東通原子力発電所 敷地周辺～敷地の地形, 地質・地質構造について (震源として考慮する活断層の評価)(コメント回答)

追加説明資料

No.	コメント内容	6/15ヒアリング資料該当箇所	ページ
①	出戸西方断層の調査結果	p.3-78	2～3
②	評価の考え方, 評価対象となる断層	p.6-37,38,57,58,59	4～9

No.	コメント内容	6/15ヒアリング資料該当箇所	ページ
③	津軽海峡西側海域・陸域の層序	補足説明資料 1章	10～17
④	反射法地震探査結果の分解能に関する検討	本資料 p.6-118～121	18～24

3.3.3 地質調査(「活断層詳細デジタルマップ[新編]」との比較②)

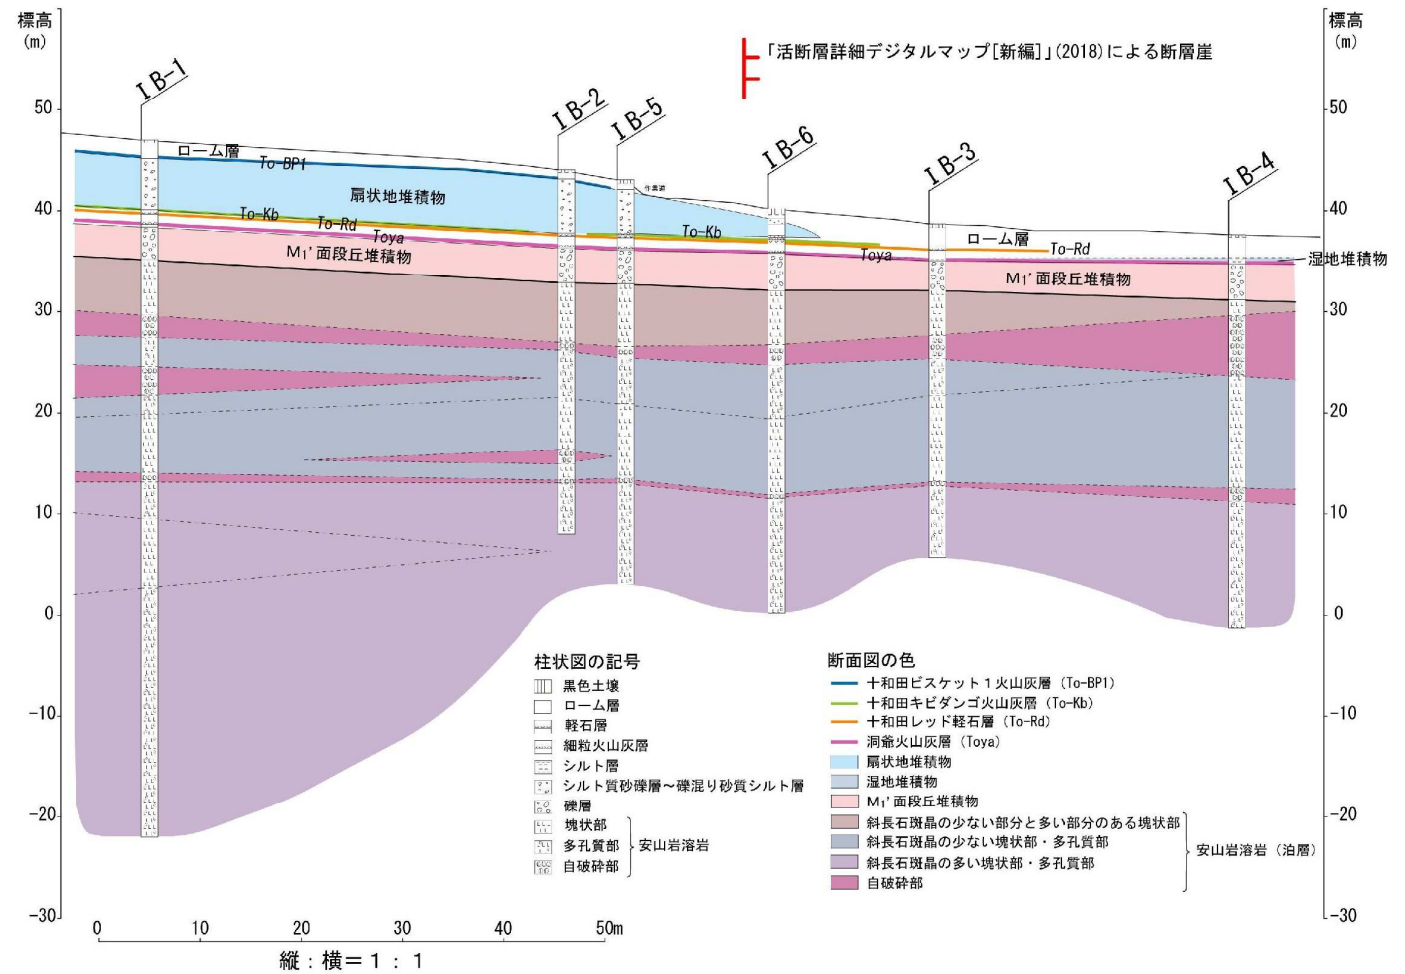
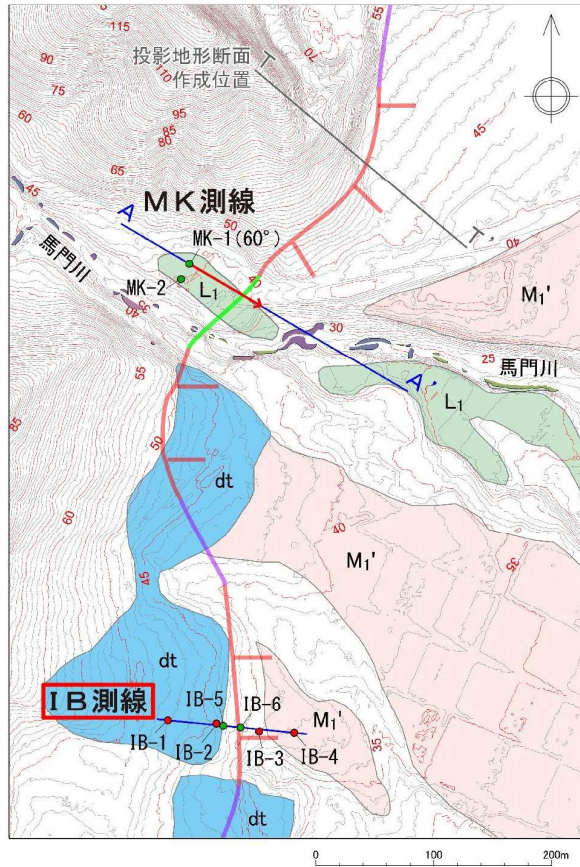
①出戸西方断層の調査結果

- 「活断層詳細デジタルマップ[新編]」(2018)により「断層崖」が示されている位置を挟んでボーリングが実施されている。
- 泊層がほぼ水平に分布しているとともに、ローム層に挟むる洞爺火山灰層は山側から海側に向かって緩やかに傾斜していることから、断層の存在を示唆するような地質構造は認められない。

敷地～敷地近傍の断層の「震源として考慮する活断層」の評価の考え方

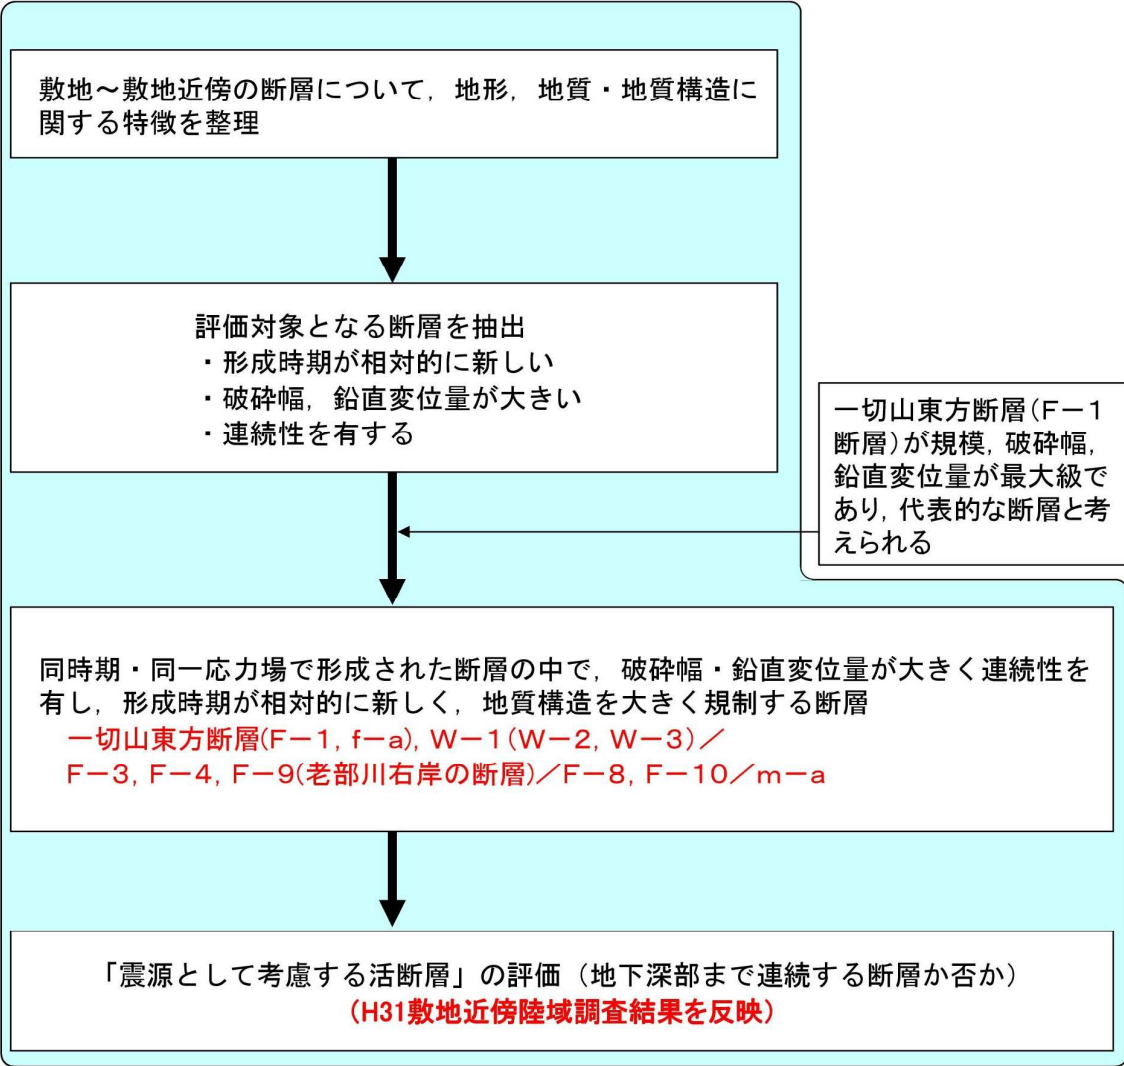
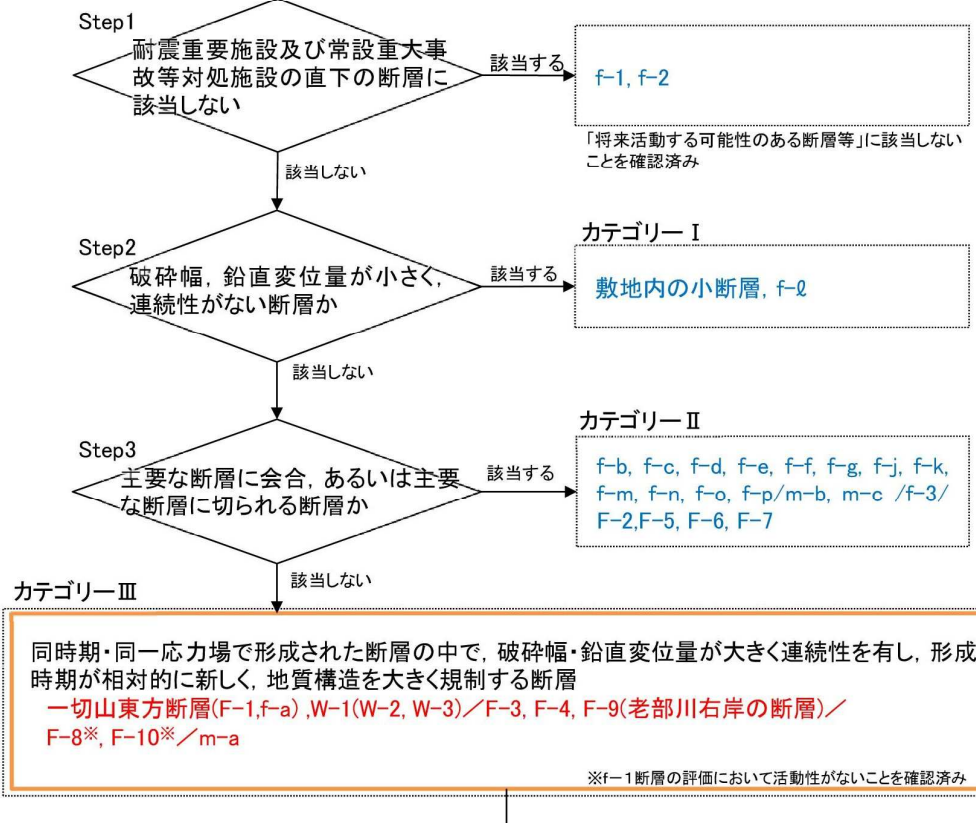
②評価の考え方, 評価対象となる断層

地表面付近で確認される断層について、地下深部※まで連続しない断層は「震源として考慮する活断層」に該当しないと評価 ※ 3km程度以深

- ・ 走向がNNE-SSW～NE-SW, 東傾斜の正断層が主体で、一部が西傾斜の正断層
- ・ 東傾斜の断層はリストリックなシンセティック正断層, 西傾斜の断層はアンチセティック正断層で互いに切り切られの関係
- ・ 引張応力場においてほぼ同時期に形成され, 平(2004)に示されるモデルと合致

敷地～敷地近傍には地下深部に連続するような断層は推定されない

敷地～敷地近傍の断層の「震源として考慮する活断層」の評価フロー

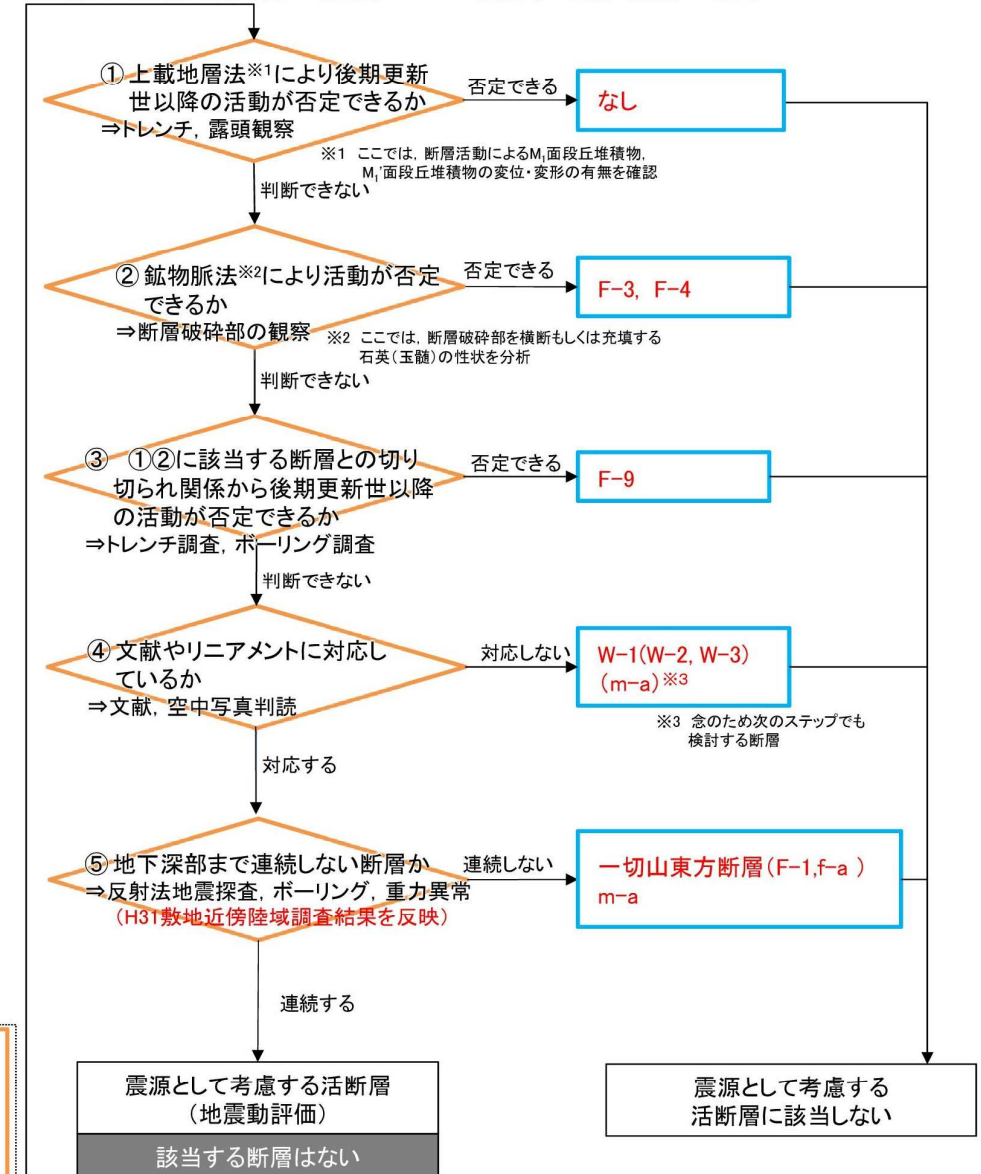
6.2.2.1 評価の考え方

- 敷地～敷地近傍の断層の活動性評価にあたっては、同時期・同一応力場で形成された断層の中で、破碎幅・鉛直変位量が大きく連続性を有し、形成時期が相対的に新しく、地質構造を大きく規制する断層を抽出(フロー左側)
- 一切山東方断層をはじめとするカテゴリⅢの断層について評価を行う。(フロー右側)

(参考)敷地～敷地近傍の地質構造の特徴と一切山東方断層①

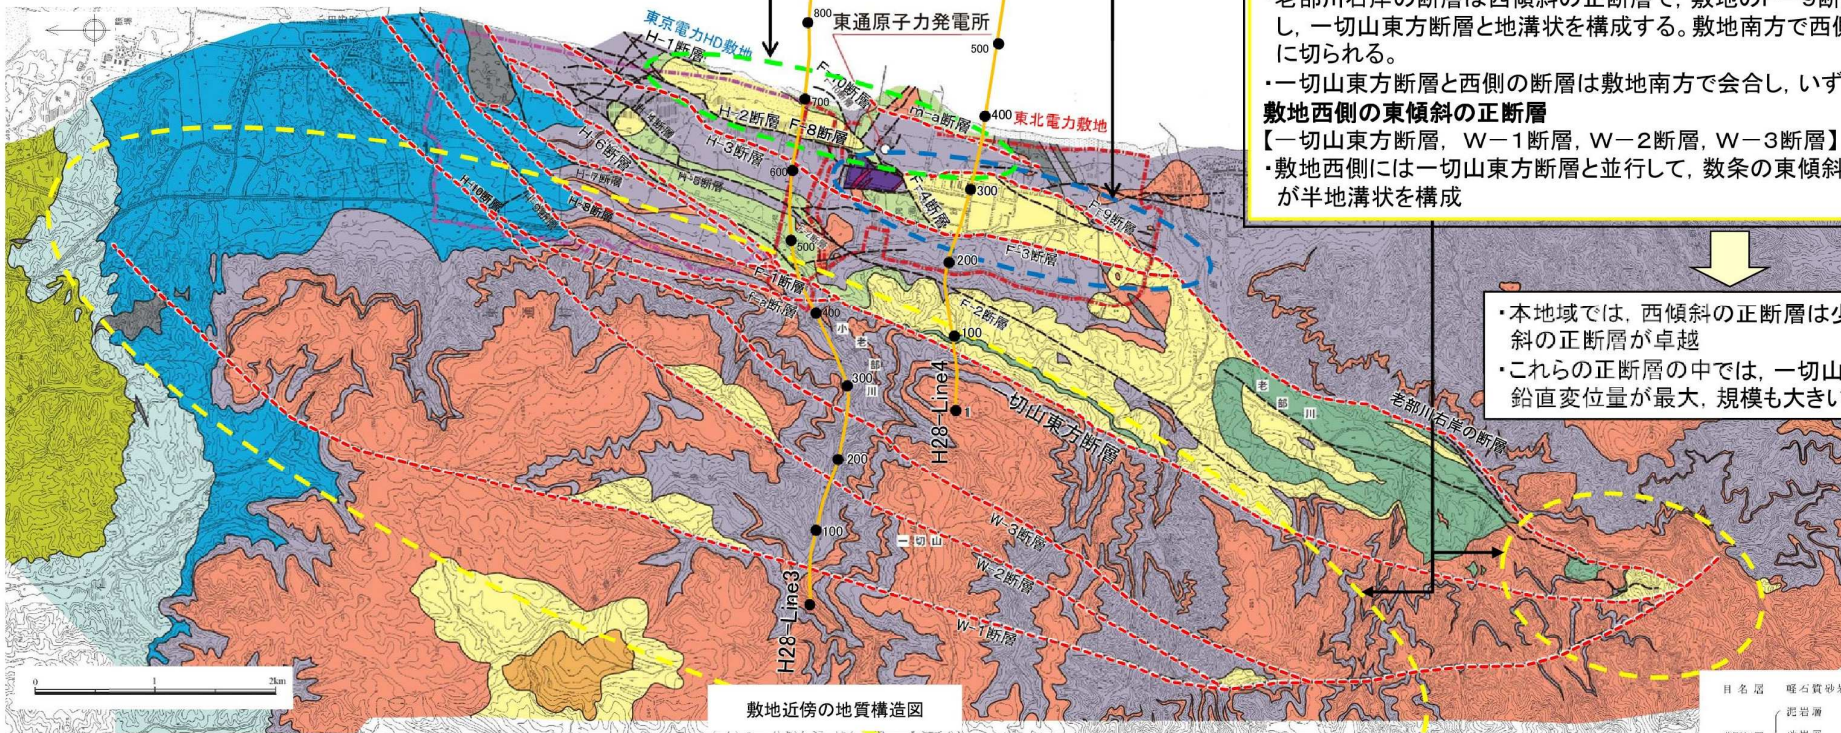
6.2.2.2 評価対象となる断層

【一切山東方断層, 老部川右岸の断層】
・一切山東方断層には、敷地のF-1断層が連続し、f-a断層が会合
・老部川右岸の断層は西傾斜の正断層で、敷地のF-9断層に連続し、一切山東方断層と地溝状を構成する。敷地南方で西側の断層に切られる。

・本地域では、西傾斜の正断層は少なく、東傾斜の正断層が卓越
・これらの正断層の中では、一切山東方断層の鉛直変位量が最大、規模も大きい

➢ 敷地～敷地近傍では、NE～SW方向の東傾斜の正断層が支配的な構造で、これらの正断層の中では、破碎幅、鉛直変位量とも一切山東方断層が最大である。
✓ カテゴリーⅢの断層の中でも、最大破碎幅が数10cmの断層に比べて1m以上の断層や、鉛直変位量が数10mの断層に比べて100mを超える断層は、オーダー的により規模の大きな断層であり、両条件を満たす一切山東方断層(F-1断層)及び老部川右岸の断層(F-9断層)は、他の断層に比べて規模の大きな断層である。
✓ 敷地～敷地近傍において、大きな地溝状を呈し蒲野沢層の分布を大きく規制する断層は、一切山東方断層と老部川右岸の断層である。
✓ 一方、アンティセティック正断層と考えられる老部川右岸の断層(F-9断層)に対して、シンセティック正断層の一切山東方断層(F-1断層)が主要な断層と考えられる。
➢ 一切山東方断層は[新編]日本の活断層(1991)に記載され、一切山東方断層の一部に対応した位置にL₀リアメントが判読される。
⇒ 敷地～敷地近傍の地質構造の特徴として、上記のカテゴリーⅢの断層の中において、一切山東方断層は代表的な断層である。

地質・地質層序・地質構造(津軽海峡西側海域の層序)

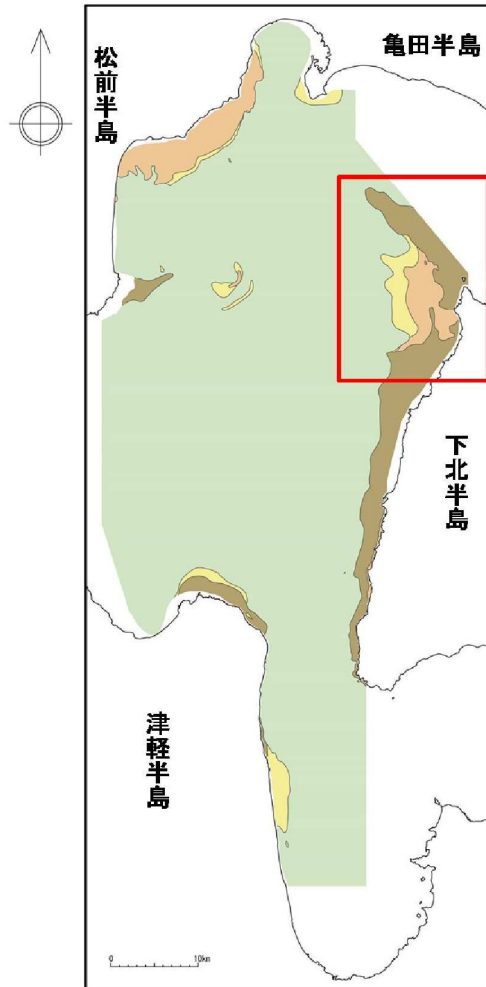
③津軽海峡西側海域・陸域の層序

- 津軽海峡西側海域の層序は、事業者敷地周辺海域の調査範囲とは連続しないことから、独立して扱う。
- 津軽海峡西側海域の地層は、敷地周辺海域の津軽海峡(東側)・陸奥湾の層序と概ね同様に、反射パターン、不整合関係等から層序区分される。
 - ✓ 上位よりAw層, Bw層, Cw層, Dw層, Ew層に区分される。
 - ✓ Bw層は、反射パターン及び軽微な不整合から、上位よりBw₁部層, Bw₂部層及びBw₃部層に細分される。
- 津軽海峡西側海域の層序と年代観について考察するため、沿岸陸域の地層との連続性等を確認した。

敷地付近のH31-A測線深度断面図

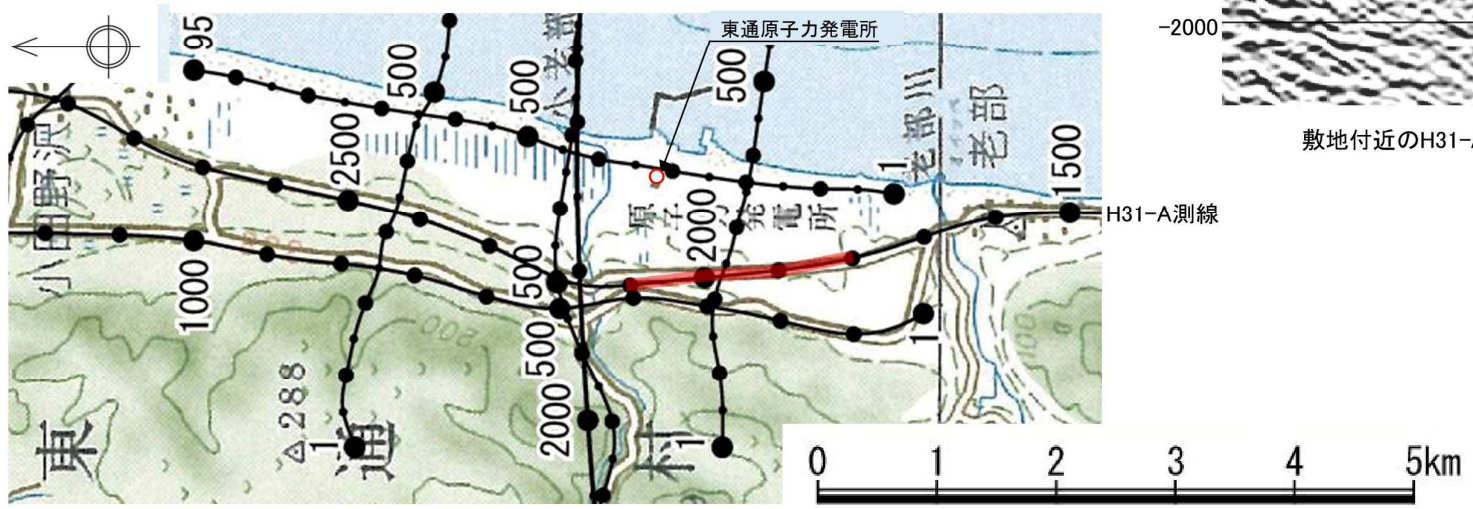
④反射法地震探査結果の分解能に関する検討

- 敷地付近のH31-A測線の反射法地震探査結果について、記録上で実際に見えている反射面間隔について考察した。
 - ✓ 敷地付近の浅部(深度1,000m以浅)において、明瞭で比較的規則的な反射面は、概ね20~30m程度の間隔となっている。
 - ✓ 敷地付近の深部(深度1,000~2,000m以深)において、明瞭で比較的規則的な反射面は、概ね40~60m程度の間隔となっている。
- ⇒ H31-A測線の反射法地震探査結果は、敷地付近においては、浅部で概ね20~30m程度、深部で概ね40~60m程度の分解能を有していると考えられる。
